改善箇所説明図

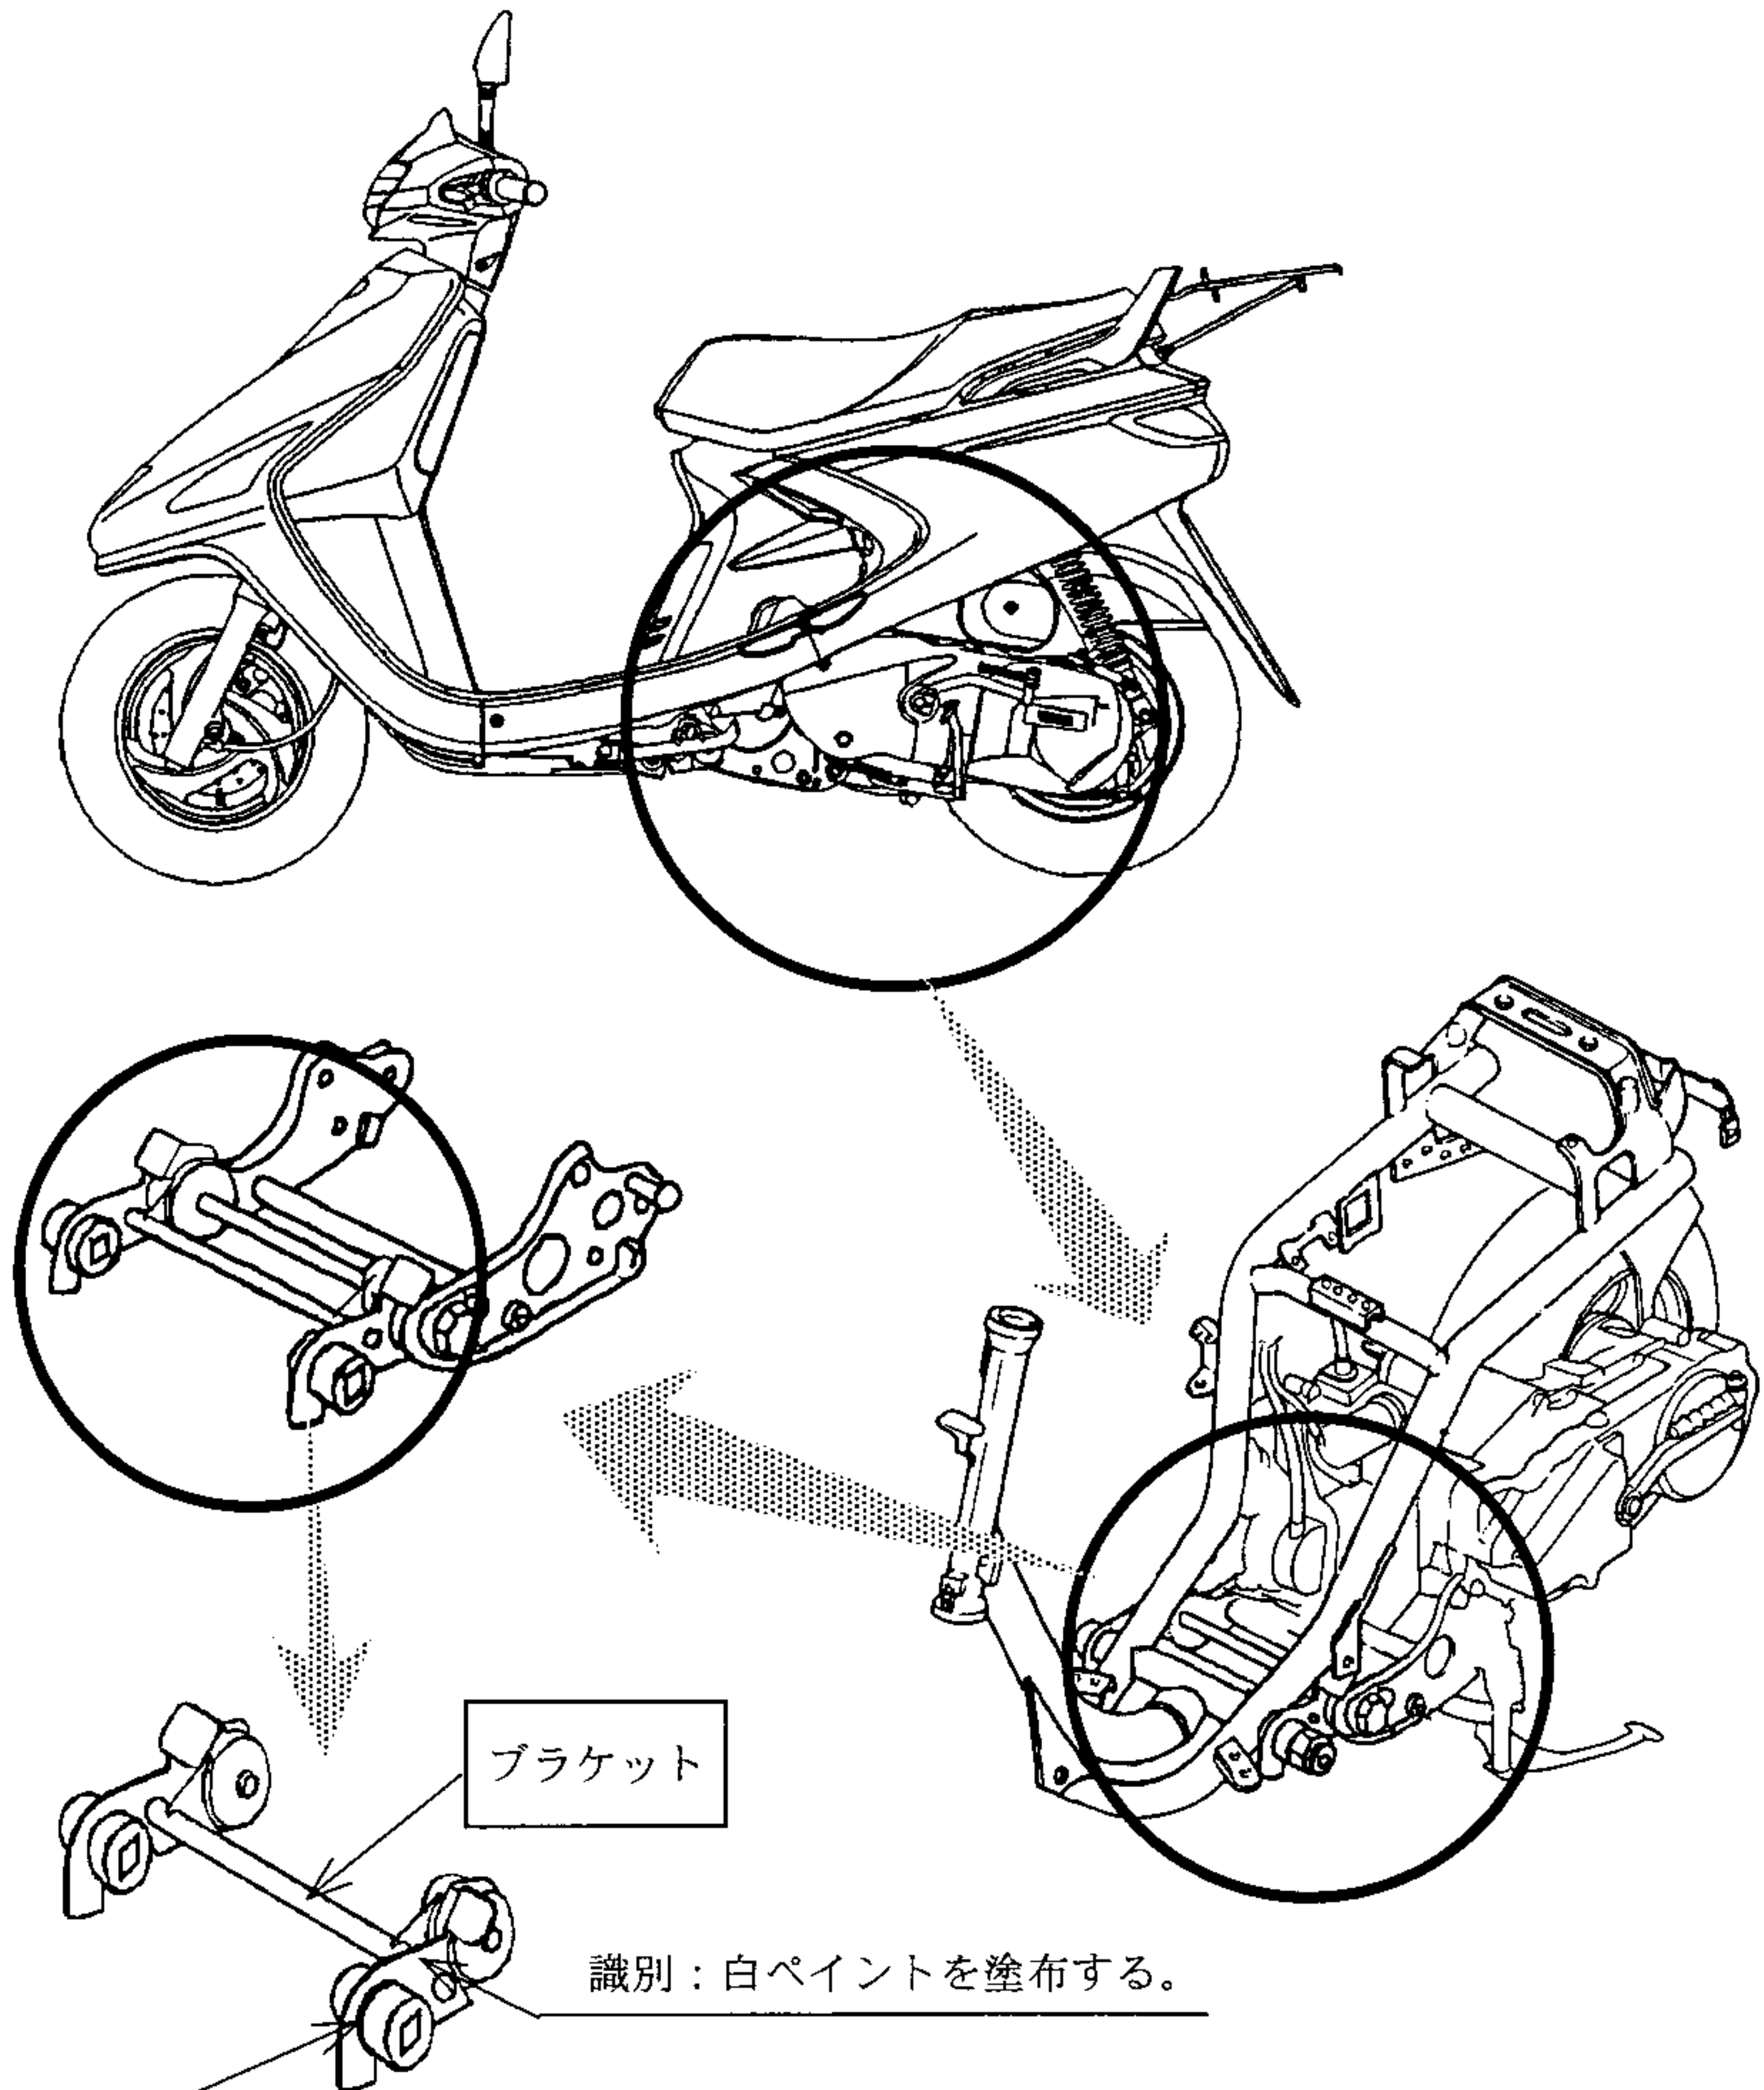
不具合発生箇所

原動機及び後輪を車体に取り付けるブラケットにおいて、当該ブラケットの溶接が不適切なため、溶接部の強度が不足し、原動機の振動等により溶接部に亀裂を生じることがあり、そのままの状態で使用を続けると、当該ブラケットが破損し、最悪の場合、後輪が傾くことにより、操縦安定性を損なうおそれがある。

改善の内容：全車両、当該ブラケットを良品と交換する。
